Mission régionale d'autorité environnementale
NORMANDIE

**Avis délibéré
Construction d'une centrale photovoltaïque au sol, au lieu-dit
Le Fleurion, sur la commune du Désert (50)**

N° MRAe 2021-3989

Figure 1: Emprise au sol des différents éléments constitutifs du projet

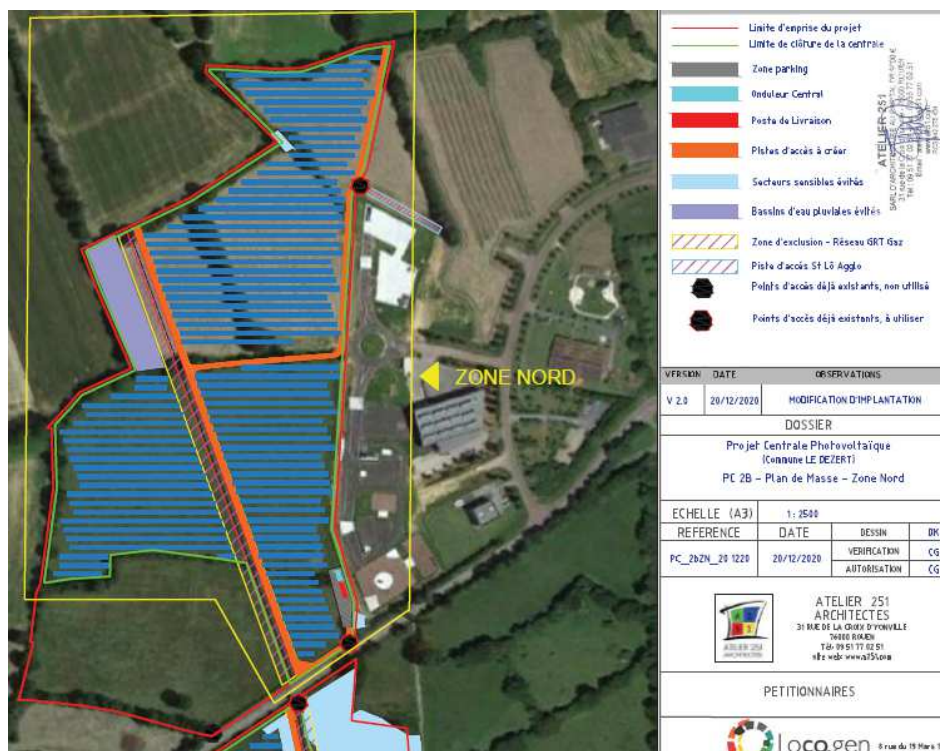
L'autorité environnementale recommande d'actualiser l'étude d'impact, dès que le type de fondation aura été choisi et en fonction du choix de localisation du ou des postes de livraison et plus spécifiquement du lieu de raccordement de l'onduleur implanté dans la partie sud du projet.
